R - 4180 - 2021

DEMANDE D'AUTORISATION DU TRANSPORTEUR
RELATIVE AU RENFORCEMENT DU RÉSEAU À
315 KV DE L'EST DE L'ÎLE DE MONTRÉAL

MÉMOIRE DE L'AHQ-ARQ

10 mars 2022

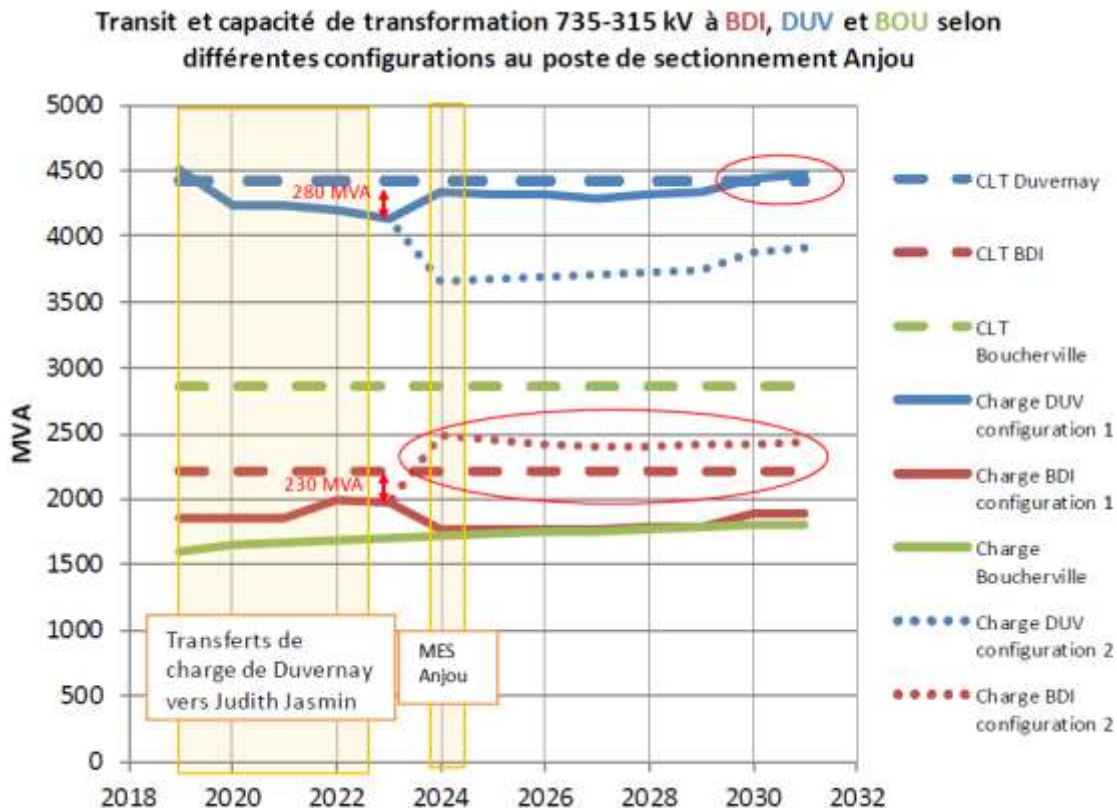
D'autre part, en septembre 2018, le Transporteur, dans ses fonctions de planification, estimait que la « CLT » du poste de Duvernay à 735-315 kV était d'environ 4 430 MVA et que celle du poste du Bout-de-l'île était d'environ 2 220 MVA tel que l'on peut le déduire à partir de la figure suivante¹⁷ :

Enfin, dans le présent dossier, le Transporteur véhicule des valeurs différentes de 4 366 MVA pour Duvernay et de 2 211 MVA pour Bout-de-l'île.

L'AHQ-ARQ comprend de ces extraits que le Transporteur a appliqué des mécaniques différentes pour calculer la CLT des postes entre le présent dossier et le document *État de la transformation des postes*. Ces réponses ne démontrent toutefois pas quelle mécanique est la bonne et ne fournit pas une démonstration en conséquence. Doit-on comprendre que le Transporteur exploite le réseau de façon non fiable en se basant sur les CLT du document *État de la transformation des postes*? Le Transporteur ne fournit pas la réponse à cette question. De plus, le Transporteur n'explique pas non plus la différence entre la valeur de la CLT présumée en septembre 2018 de 4 430 MVA au poste de Duvernay à 735-315 kV et la valeur du présent dossier de 4 366 MVA, une différence qui a pourtant une influence déterminante sur le besoin du Projet à ce moment-ci.

Compte tenu de ce qui précède, l'AHQ-ARQ est d'avis que le Transporteur n'a pas fourni une explication complète et probante sur la baisse des CLT des postes Duvernay et Bout-de-l'île dans le présent dossier.
